# 原子力発電所の再起動問題

## 安全性についての 公正な議論を始めるための条件

2012年4月24日

原子力コンサルタント

Figure 9.5-6 Alternate Feedwater Injection System Schematic

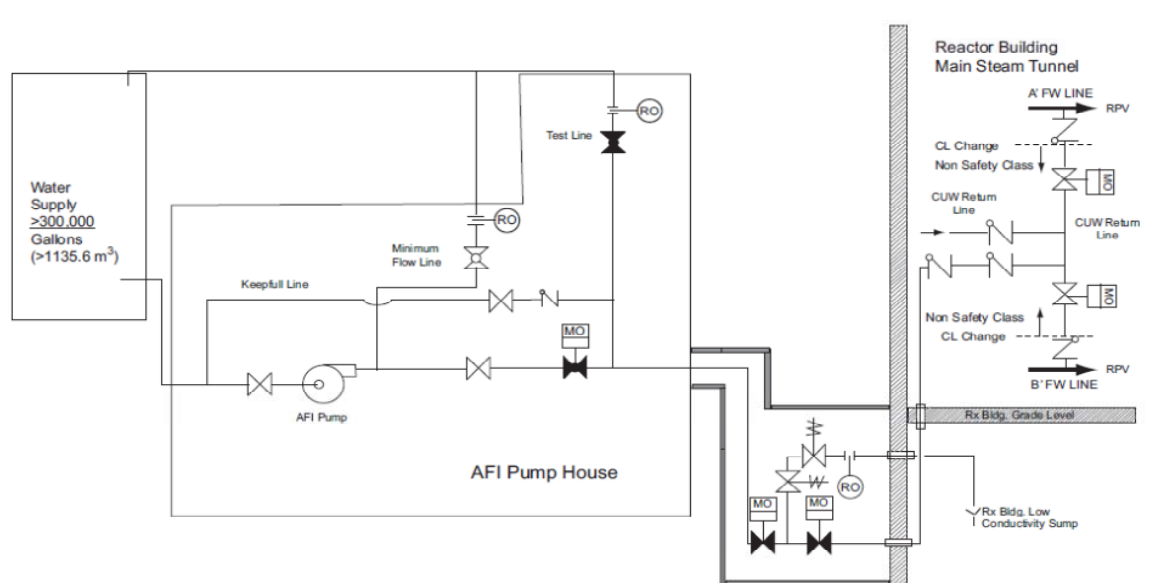
- ・ PWRフラントの場合にも同等の状況は有り得る。
- ・ **高圧代替注入の必要性についても要検討。**
  - ・ 航空機墜落時影響評価（AIA）対策として米国ABWR向けに追加されている補助給水注入系（AFI）が有効。
  - ・ PWRフラントに対しては、NEI提唱の FLEX にも含まれている。

# AIA を踏まえて ABWR の設計に追加された AFI 系

## コメント ⑤

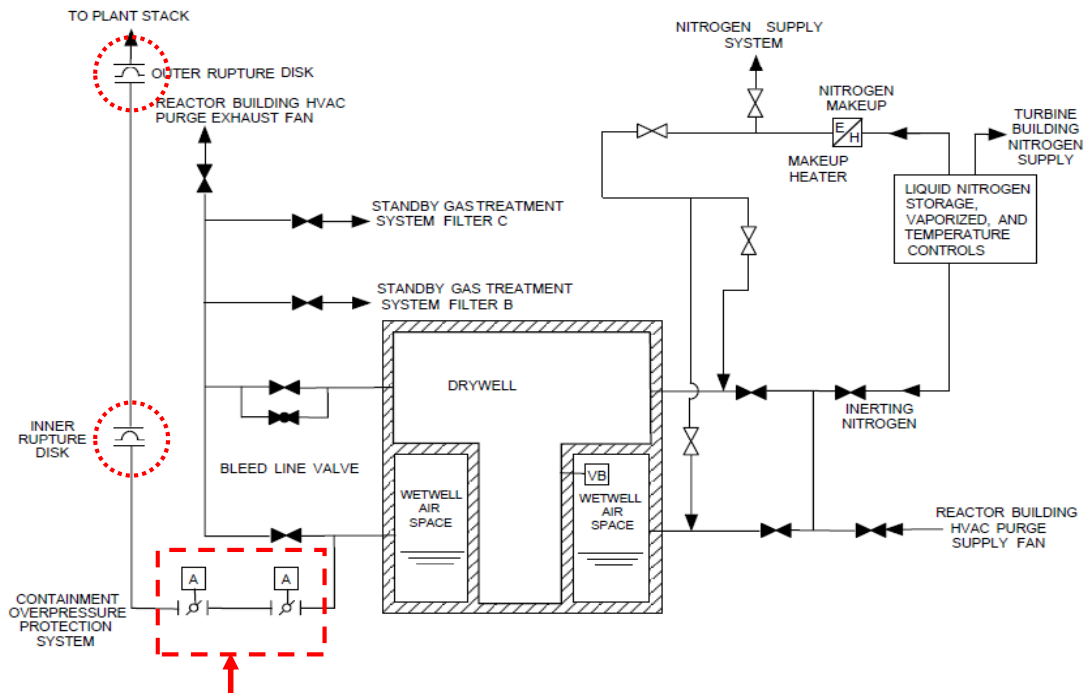
- ・ **対策19 格納容器トップヘッドフランジの過温破壊防止対策**
- ・ 現実的に採用可能な対策が考案される見通しが低い。
- ・ 格納容器からの漏洩は、トップヘッドフランジ以外の箇所からもあった可能性がある。（貫通部からの漏洩）

たとえばこのような形で示せないのか？

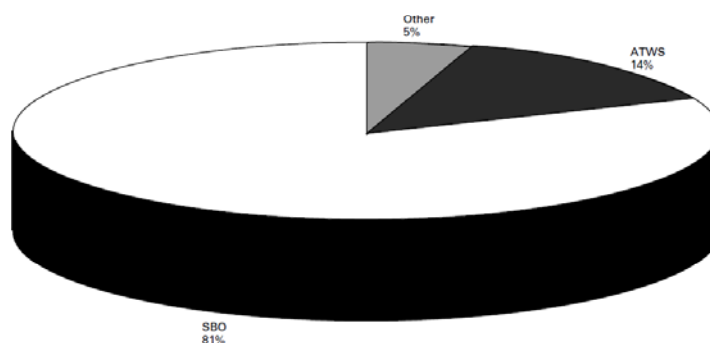
IAEA の安全目標をクリアしていることを示し、  
一連の対策の効果を定量的に示すこと。

- 「法令に適合」、「ストレス・テストをクリア」、「安全性に関する判断基準に概ね適合」とは言っても、グローバル・スタンダードの安全目標に適合しているのか否か不明。
  - 炉心損傷頻度 10,000年に1回 ( $10^{-4}$ /炉年)
  - 早期大量放射能放出頻度 100,000年に1回 ( $10^{-5}$ /炉年)
